DETERMINAZIONE DEL DIRIGENTE SERVIZIO VIA/VINCA 4 giugno 2024, n. 258

[ID VIP 8687] - Parco agrovoltaico, della potenza di 39,87 MW e delle relative opere di connessione alla RTN, da realizzarsi del Comune di Brindisi (BR) in località "Santa Teresa". Codice pratica Terna 202000718. Istanza per il rilascio del Provvedimento di VIA statale ex art. 23 del D.lgs. n. 152/2006 e ss.mm.ii. Proponente: BRINDISI ENERGIA5 S.r.l.

Relazione tecnica a supporto dell'istruttoria sul progetto
ID_VIP 8687

Tipologia di progetto: Agrivoltaico
Potenza: 39,87 MW
Ubicazione: Brindisi ctr. Santa Teresa.
Proponente: Brindisi Energia 5 S.r.l.

Figura 1: stralcio PPTR con inserimento catastale impianto

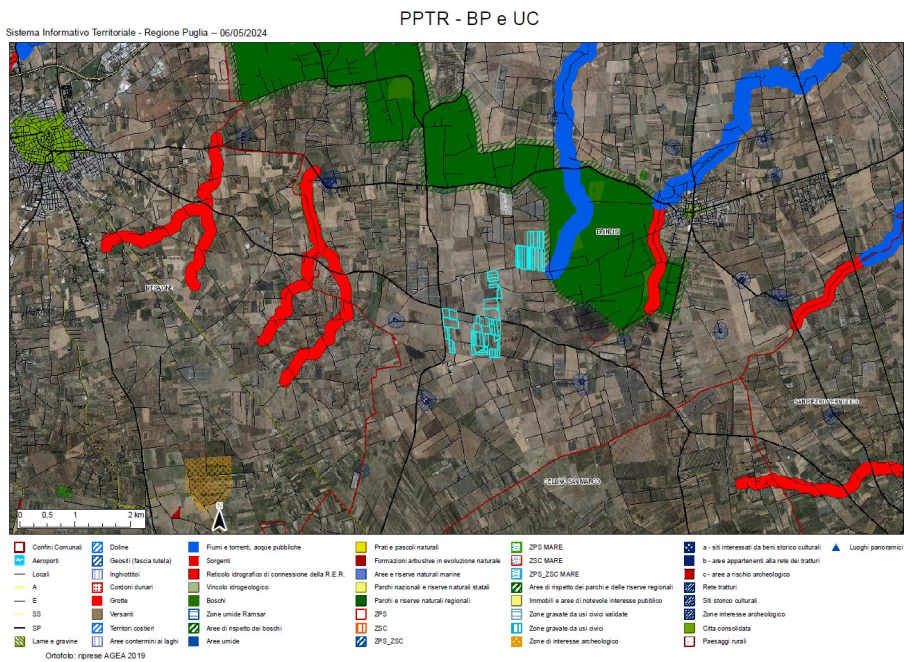
L'area dell'impianto **NON** rientra nelle casistiche di cui all'art. 20, co.8, D. Lgs. n.199/2021, in quanto:

- Nell'area interessata **non** sono già installati impianti della stessa fonte (lett. a);
- **non** ricade in un sito oggetto di bonifica (lett.b);
- **non** interessa cave o miniere (lett.c);

- **non** e' nella disponibilita' di gestori di infrastrutture ferroviarie, autostradali (lett. c bis) società di gestione aeroportuale all'interno dei sedimi aeroportuali, (lett.c bis 1);

- **non** ricade entro 500 metri da zone a destinazione industriale, artigianale e commerciale, compresi i siti di interesse nazionale, nonché le cave e le miniere (lett. c ter 1), non risulta interna ad impianti industriali e stabilimenti né racchiusa entro 500 metri dal medesimo impianto o stabilimento (lett. c ter 2); non e' adiacente alla rete autostradale entro una distanza di 300 metri (lett. c ter 3);

- **non ricade** nella fascia di rispetto dei beni sottoposti a tutela ai sensi della Parte II, D. Lgs. n. 42/2004 o dell'art. 136 del medesimo D.Lgs (500 metri per gli impianti fotovoltaici, lett. c-quater.

Figura 2: aree non idonee ex R.R. 24/2010 e superficie catastale di impianto

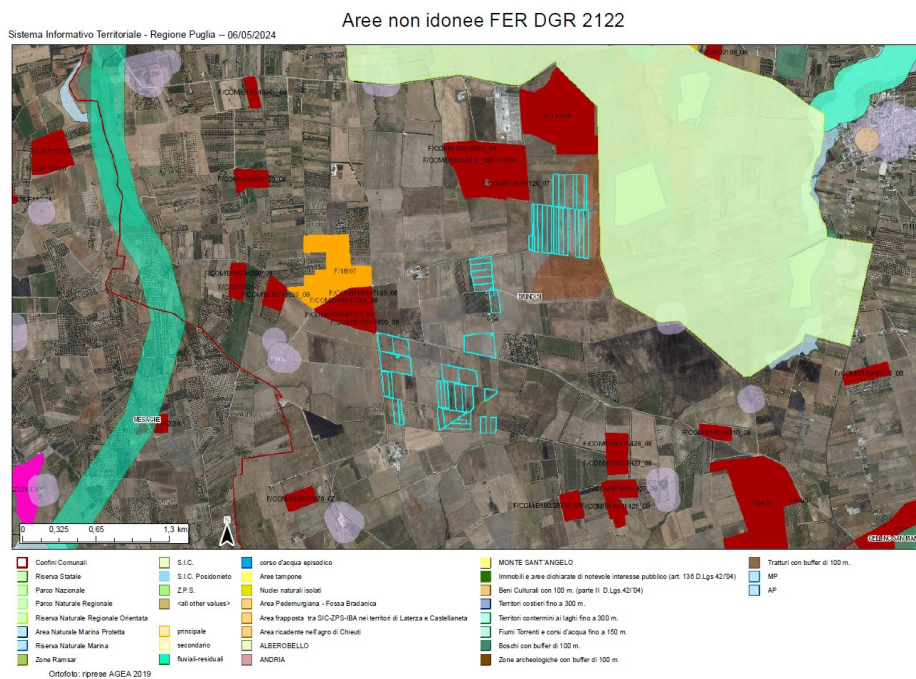
Parte dell'area di impianto proposto (zona settentrionale), intesa come superficie di installazione dei pannelli fotovoltaici, ricade tra quelle indicate come *non idonee* ai sensi del regolamento regionale n. 24 del 2010 (A.T.E "A" del PUTT - fig.2).

L'impianto in progetto è ubicato su di un terreno agricolo coltivato a seminativo. L'area non ricade tra quelle classificate come idonee ai sensi dell'art. 20 comma 8 del Dlgs 199/2021. L'area effettiva dell'impianto proposto, intesa come superficie di installazione dei pannelli fotovoltaici, ricade parzialmente tra quelle indicate come *non idonee* ai sensi del regolamento regionale n. 24 del 2010.
